nr sprawy: D10.251.48.C.2019

dotyczy: postępowania o udzielenie zamówienia publicznego w trybie przetargu nieograniczonego na „**Dostawa wyrobów medycznych jednorazowego użytku (44 pakiety)**” postępowanie ogłoszone w Dzienniku Urzędowym Unii Europejskiej pod nr **2019/S 143-351283** oraz na stronie internetowej Zamawiającego.

Wyjaśnienia treści SIWZ oraz zmiana terminu otwarcia postępowania.

Pytanie 5 – dot. pakietu 21

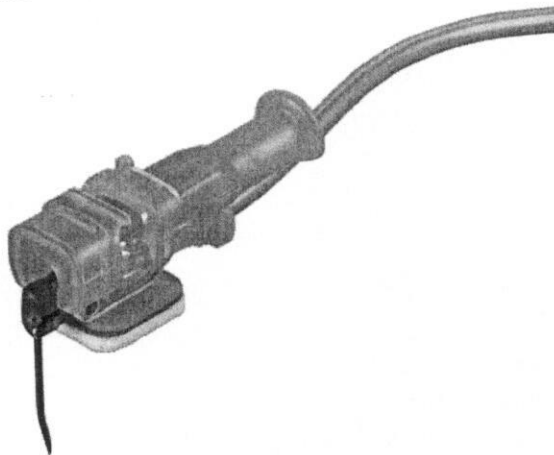
Czy Zamawiający zaakceptuje igły bezpieczne o następującej specyfikacji: Długość drenu 25 cm, Długość igły 15 mm, grubość 0,9 mm (20G), Skrzydełka w kolorze wskazującym na grubość igły umieszczone na ekstraktorze?

Odpowiedź: Zamawiający nie dopuszcza, zgodnie z SIWZ.

Pytanie 21 – dot. pakietu 25

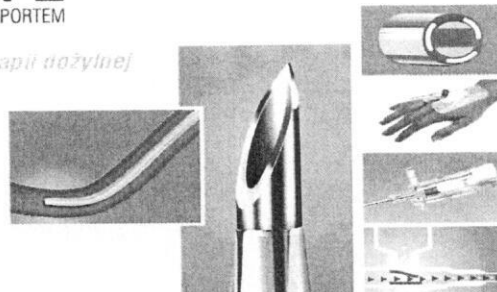
Czy Zamawiający w Pakiecie nr 25 wymaga, aby port dostępu bocznego umieszczony był centralnie pomiędzy skrzydełkami kaniuli, zapewniając całkowitą stabilność podczas używania portu bocznego? Zgoda Zamawiającego umożliwi naszej firmie udział w przetargu i zaoferowanie najwyższej jakości kaniul dożylnych produkcji włoskiej firmy DeltaMed srl, dystrybuowanych przez naszą firmę od wielu. W broszura produktowi (dołączona broszura).

Odpowiedź: Zamawiający dopuszcza nie wymaga, zapis bez zmian.
